南麻布一丁目道路擁壁改修工事の請負契約の変更について

- (1) 工事件名 南麻布一丁目道路擁壁改修工事
- (2) 工事場所 港区南麻布一丁目24番先
- (3) 路線名 特別区道第457号線
- (4) 内容 工事延長 111.0m
断面修復工、剝落防止工、シール材設置工、土砂流出対策工

1 主な変更箇所 (平面図等)

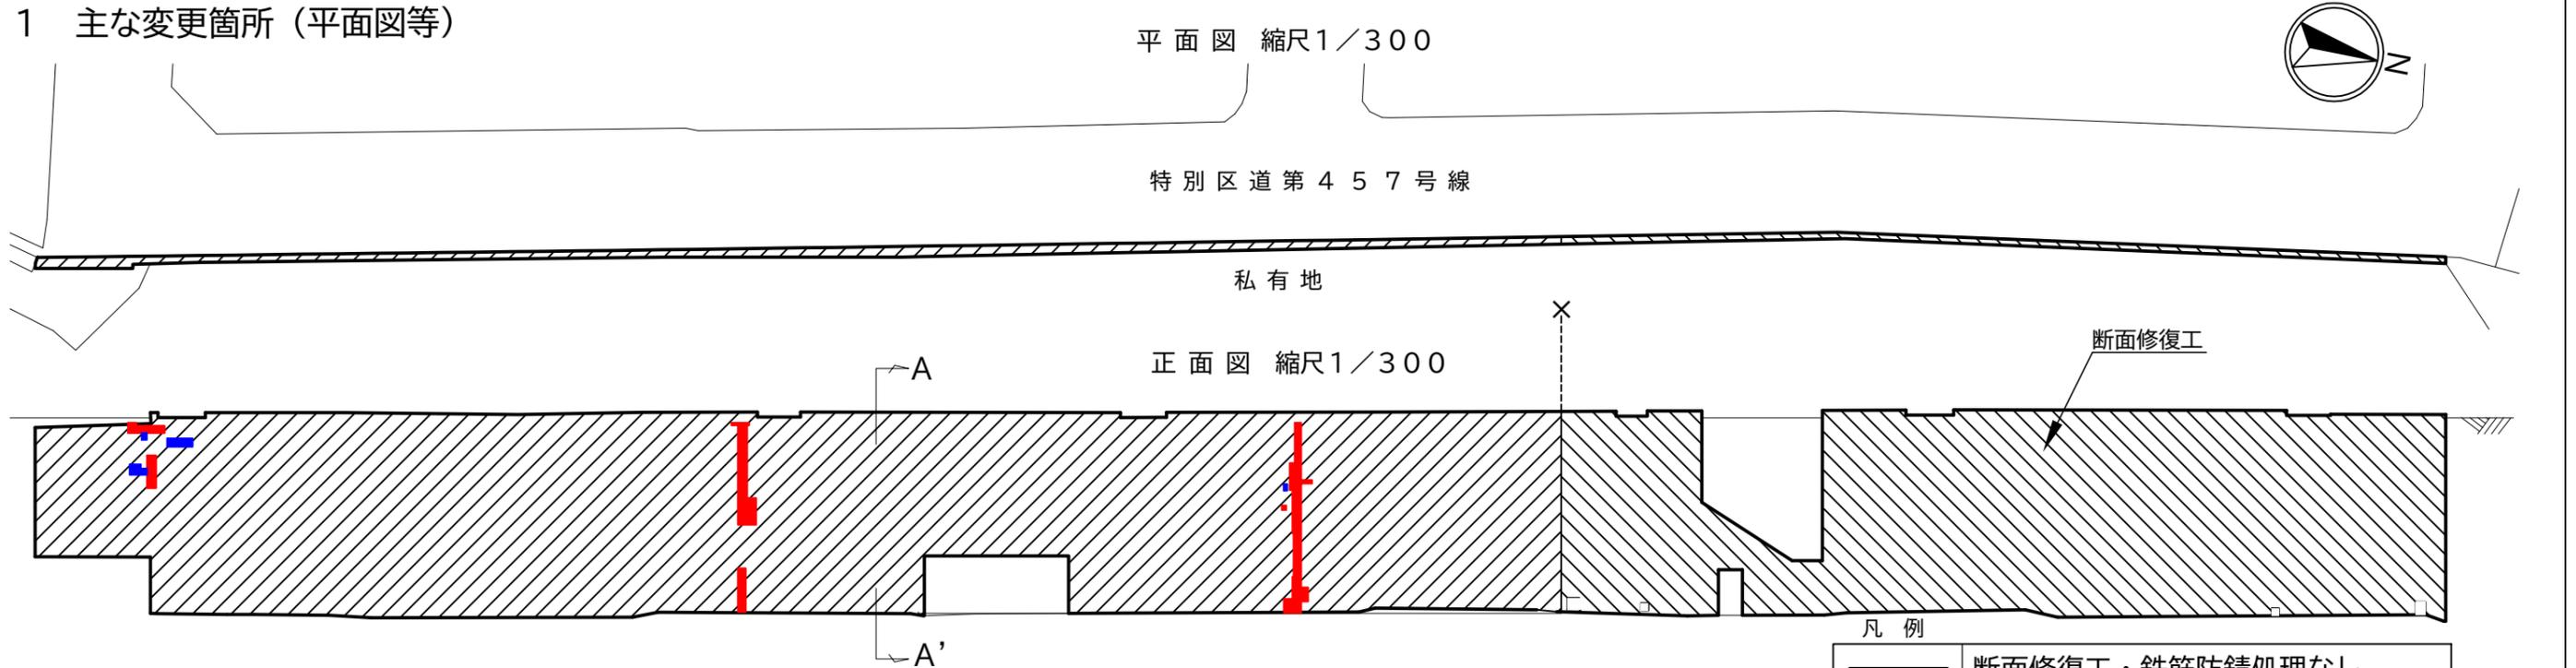
(1) 断面修復工の施工数量の変更

擁壁の劣化状況により、表面を削る厚さの見直しが必要となったため、施工数量を変更します。

断面修復工・鉄筋防錆処理なし
(削る厚さ20mm~90mm) ■

断面修復工・鉄筋防錆処理あり
(削る厚さ10mm~120mm) ■

(2) 産業廃棄物の処分量の変更

コンクリートを削る量が増加したため、コンクリートガラの処分量を変更します。
